**OSSERVAZIONI INERENTI LA PROCEDURA DI VIA DEL
PROGETTO “ INTERVENTI PER LA RISTRUTTURAZIONE E
L’AMPLIAMENTO DEGLI IMPIANTI SCIISTICI NEL
COMPRESORIO SCIISTICO DEL MONTE TERMINILLO -
“TERMINILLO STAZIONE MONTANA TURISMO
RESPONSABILE” (AVVISO PUBBLICO DEL 22.12.2014)**

Roma/Rieti 17 febbraio 2015

A. LOC. MORRA GRANDE

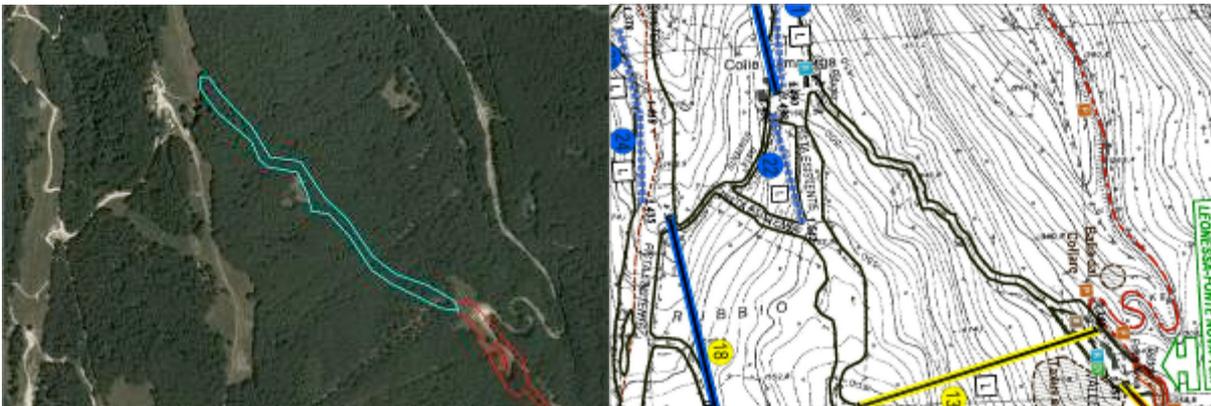
In rosso in località Morra Grande i disboscamenti non riportati

La valutazione di incidenza – in merito alla realizzazione della pista indica la necessità di un disboscamento di 13074 m² mentre in realtà il disboscamento segnato in mappa è di circa 17898 m². Inoltre risulta non computato un disboscamento da effettuare di circa 20499 m², e quindi il disboscamento totale sembrerebbe ammontare a circa 38397 m².

Disboscamento dichiarato nella VINCA; 13074 m²

C. COLLEGAMENTO CANTALICE CAMPO STELLA

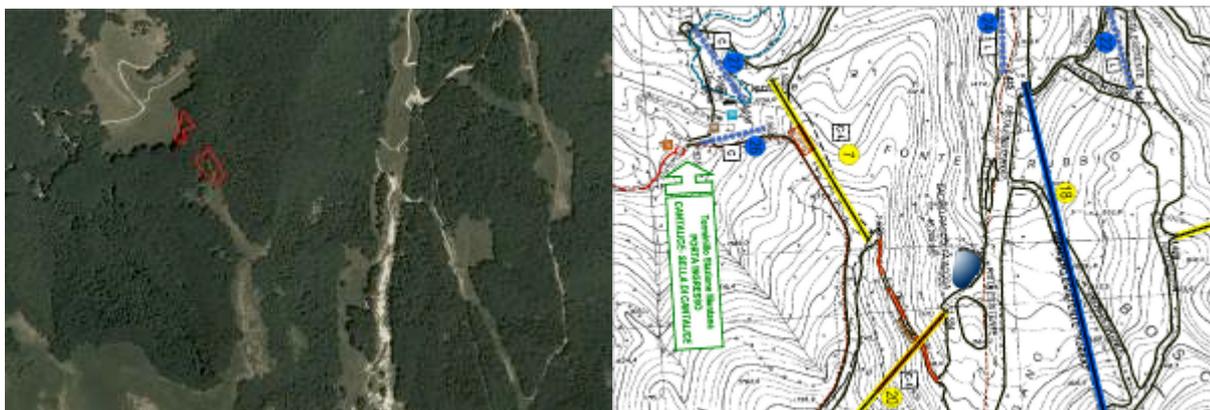
Da una lettura attenta degli elaborati progettuali non appare conteggiato il disboscamento da compiere nella pista di collegamento che dovrebbe riunire Cantalice a Campo Stella; il disboscamento risulterebbe di circa **14478 m²**

Fig. 3 SIC Bosco Vallonina Impianti nuovi in rosso

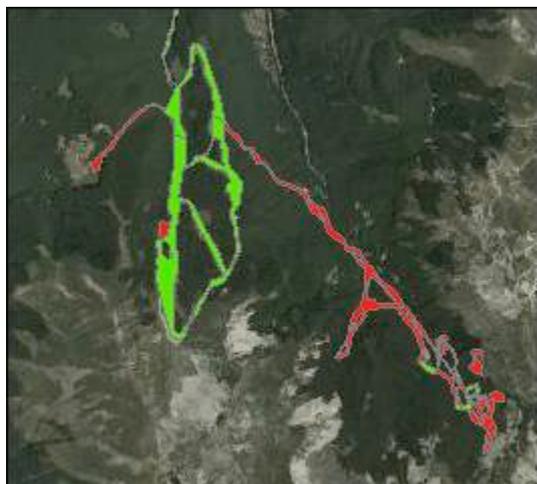
IMPATTO SUL SIC BOSCO VALLONINA IT6020009

SIC			
DENOMINAZIONE	Bosco Vallonina IT6020009		
	AREA		
Opera	mq	ha	% incremento
esistente	401644,49	40,16	
nuova	254555,49	25,46	63%
Totale complessivo	656199,98	65,62

Gli habitat compromessi nel bosco della Vallonina passano dai 40 attuali a 65 ettari circa, con un incremento percentuale del 63%; rapportate alla superficie totale del SIC, le aree compromesse dagli impianti e dalle piste interesseranno quasi il 6% del SIC, a fronte di una incidenza attuale del 3.6% circa.

IMPATTI SUL SIC GRUPPO MONTE TERMINILLO IT6020007

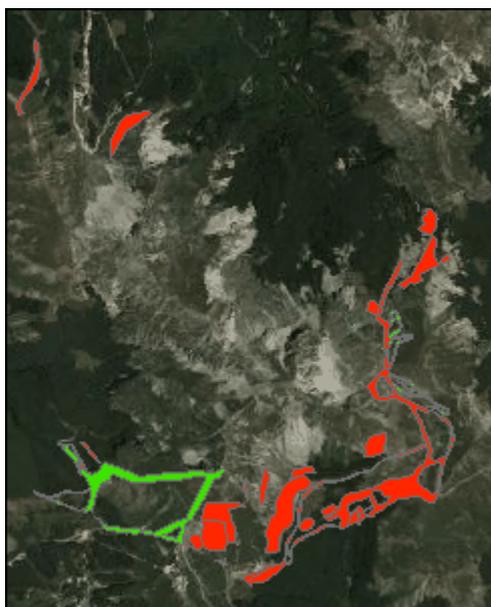
SIC	Gruppo Monte Terminillo IT6020007		
DENOMINAZIONE	Gruppo Monte Terminillo IT6020007		
	AREA		
Opera	mq	ha	% incremento
esistente	183946,16	18,39	
nuova	667483,98	66,75	362%
Totale complessivo	851430,13	85,14

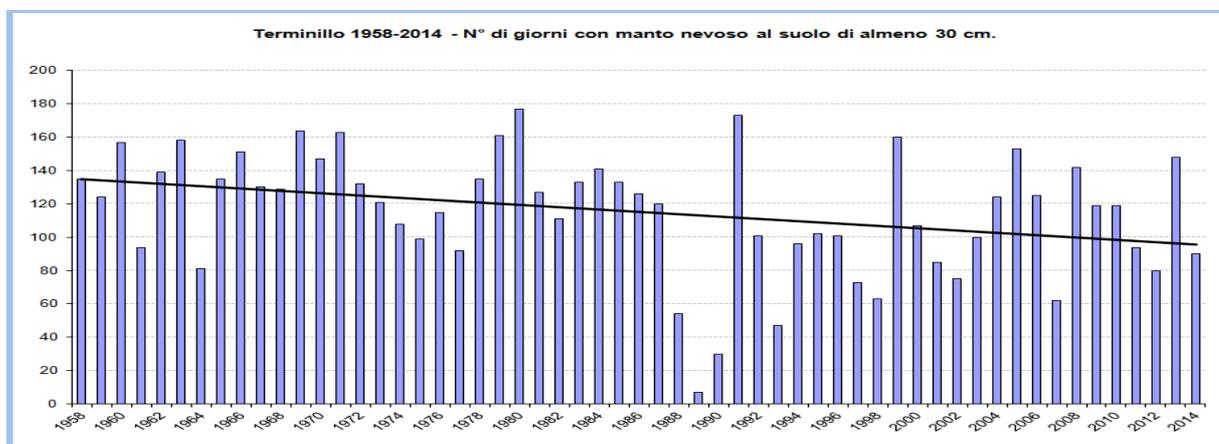
- g) non tiene in alcuna considerazione le mutate condizioni climatiche derivanti dal fenomeno del riscaldamento globale che rendono irrealistiche la previsione dei ricavi basati su 120 giorni di apertura delle piste da sci. Infatti:
- l'andamento tendenziale delle giornate con neve sciabile al suolo (>30 cm), registrato nel periodo 1958-2014, mostra una costante riduzione nel lungo periodo, ulteriormente accentuatasi nel 2014 quando i giorni con neve al suolo sono stati solo 90;

Fonte: Elaborazione dati nivometrici del Centro Appenninico del Terminillo, "Carlo Jucci" Rieti -Università' degli studi di Perugia- rilevati presso la stazione meteorologica Colle Scampetti Alt. slm. 1700 mt.
